Referencia: Respuesta a observaciones realizadas a las especificaciones técnicas, cuyo objeto es "ADECUACIÓN DEL CUARTO TÉCNICO DEL LABORATORIO ESPECIALIZADO EN NUEVAS TECNOLOGÍAS DEL PROGRAMA INGENIERÍA DE SISTEMAS DE LA EXTENSIÓN FACATATIVÁ".

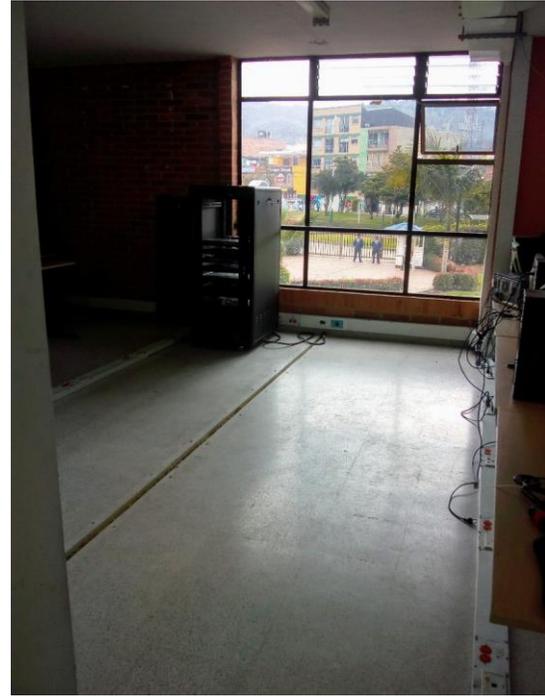
8. Es posible nos faciliten registro fotográfico del lugar a intervenir y si la puerta de madera que solicitan existe ya una que deseen guardar el mismo modelo o qué modelo de puerta es el que requieren.

A continuación, se muestran imágenes del sitio a intervenir:
